## 150MHz帯システムの狭帯域化等案

新規周波数帯提案を含めた利用イメージ(全体像)

# 前回提案からの主な変更点

## 【隣接システムへの影響抑えの考え方】

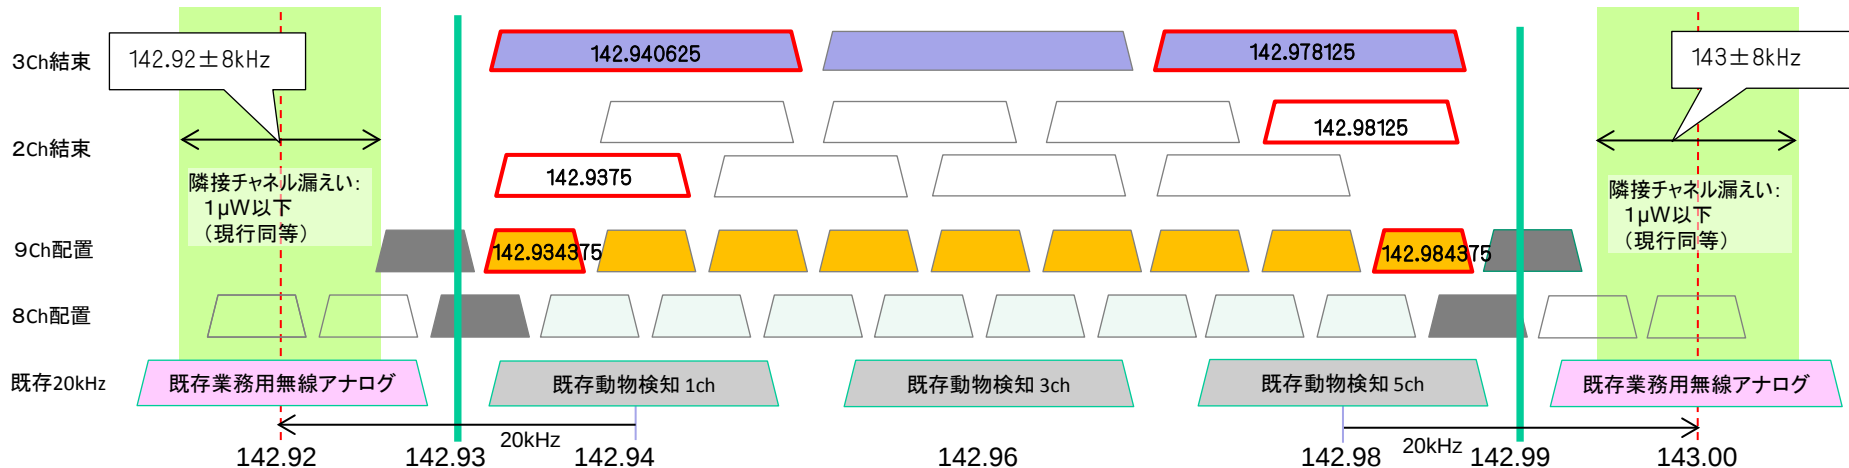
- ・低減値40dB: 既存の他の特定小電力と同等
- ・帯域幅±2kHz: 150MHz帯のデジタル簡易無線局(4値FSK)と同等
- ・離調周波数の取り方: 隣接が1ch利用時を想定(2ch結束時、3ch結束時は、隣接が1ch利用のケースを考慮)
- ・空中線電力10mW以下の小さな電力の場合は、相対基準の場合に厳しくなるため、現行規定を維持
- ・空中線電力が10mWを超え1W以下の場合においては、隣接システムへの影響を抑えるため、特定小電力の帯域端のchを利用する場合は、隣接システム帯への漏えいは現行基準と同等となるよう設定

隣接システムへの影響を抑えるため、空中線電力が10mWを超え1W以下の場合、赤枠のch利用については、アウトバンドへの漏えいは現行基準と同等とする。

改正案(インバンド)

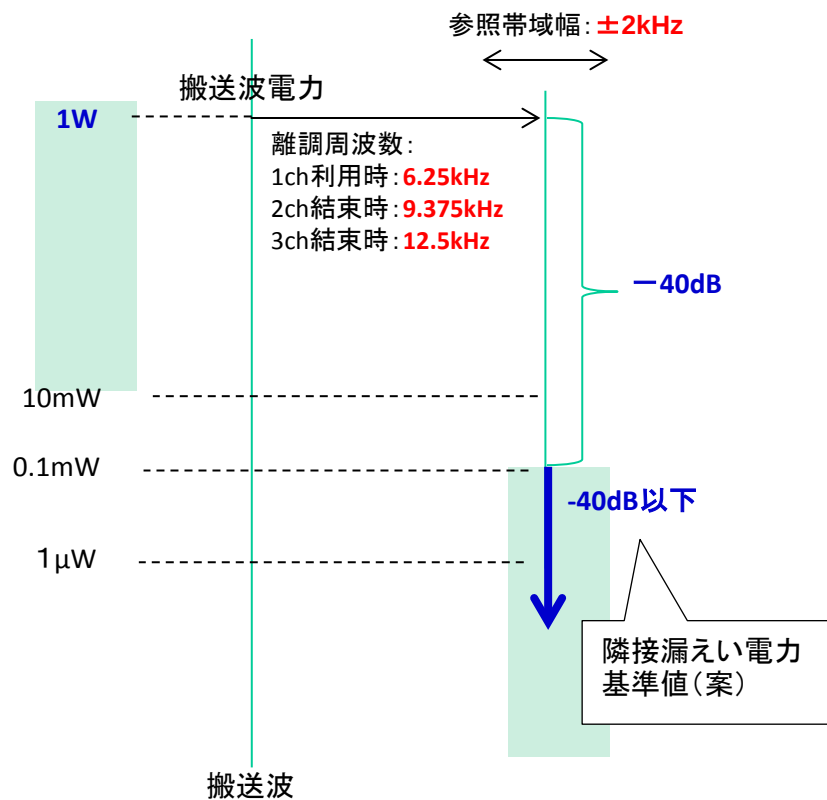
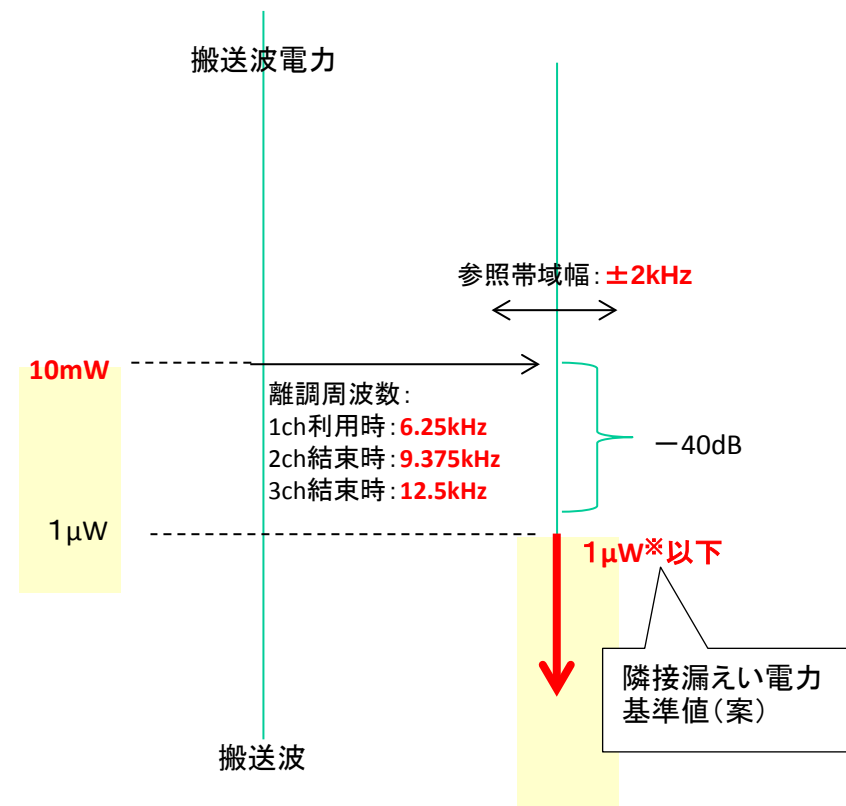
空中線電力が10mW超1W以下の場合  
… 搬送波電力から-40dB以下とする。

空中線電力が10mW以下の場合  
… 1 $\mu$ W以下とする。

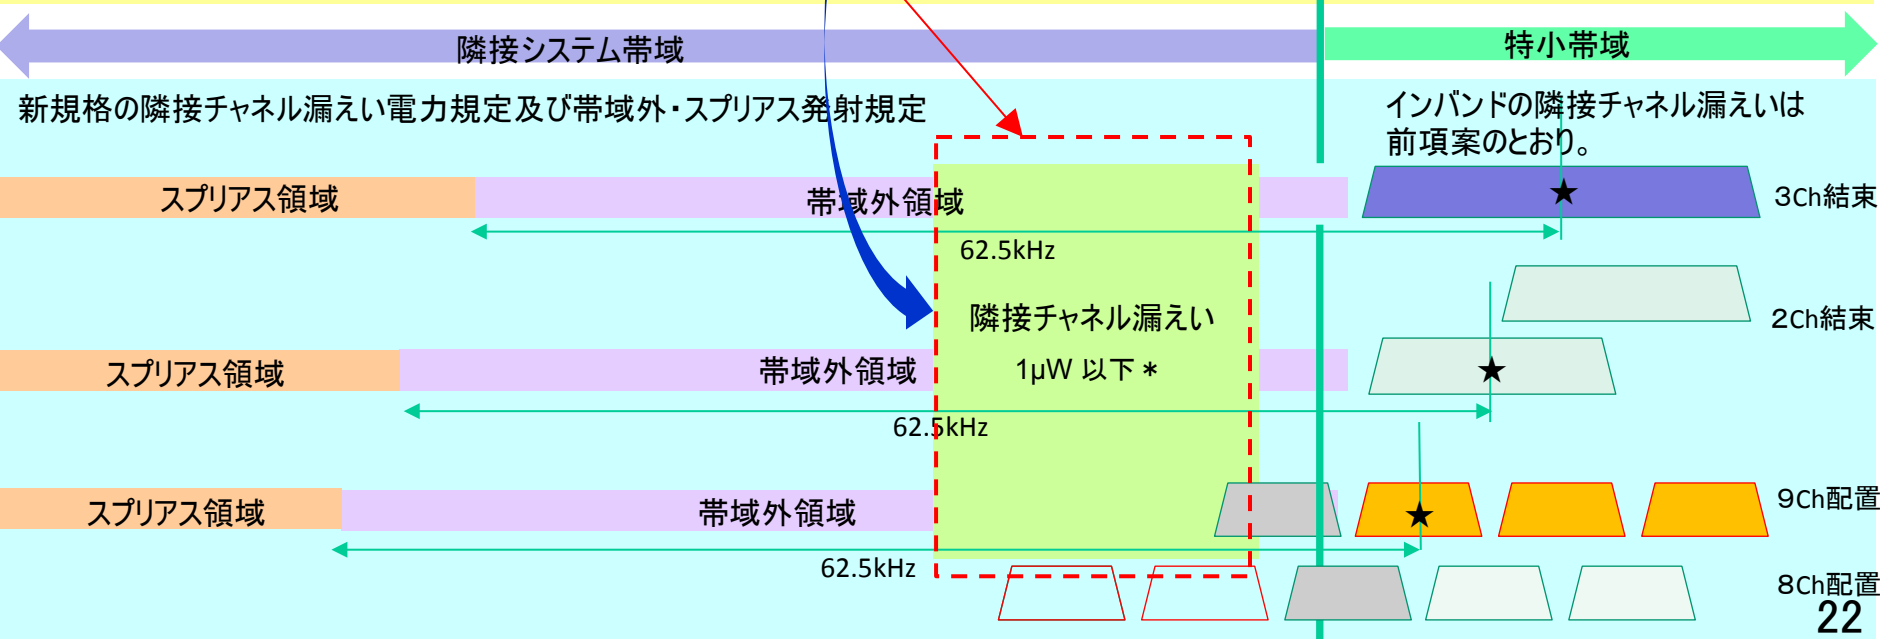
空中線電力が10mW超1W以下の場合に特小の端のch (★のついたch)を利用する場合は、アウトバンドに対して現行の隣接チャネル漏えいと同じ規定を入れ込むことで、隣接システムへの影響を抑える。(特小帯域上端も同様。)

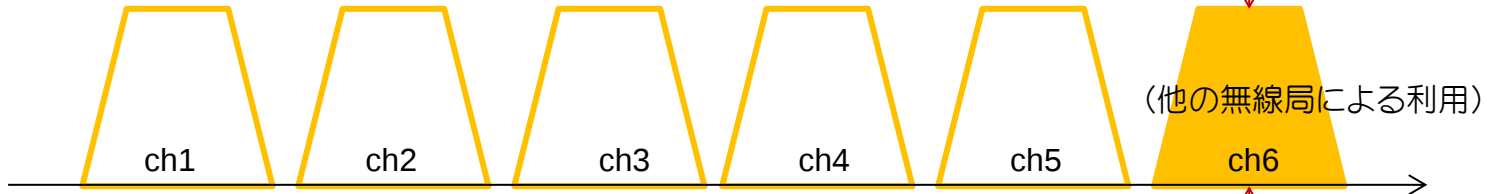
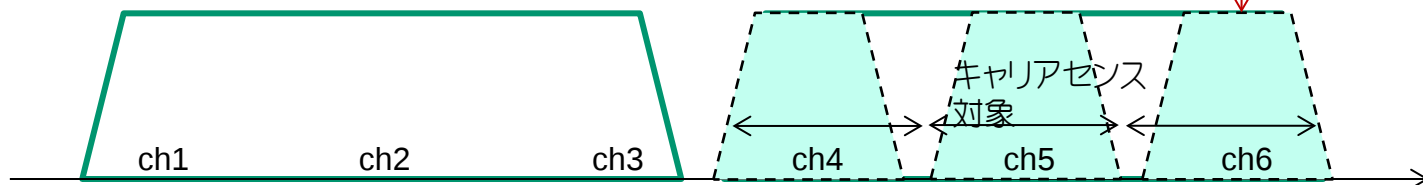
例えば、結束利用時にキャリアセンス動作がセンターchのみだと、結束した帯域内にあるほかのch利用が検知できないおそれ。

他の無線局によるch6の利用が  
検出不可のおそれ

他の無線局によるch6の利用が  
検出可

チャンネルを結束して送信しようとする場合は、結束する全てのチャンネル(この場合はch4、ch5、ch6)についてキャリアセンスを行うこととする。
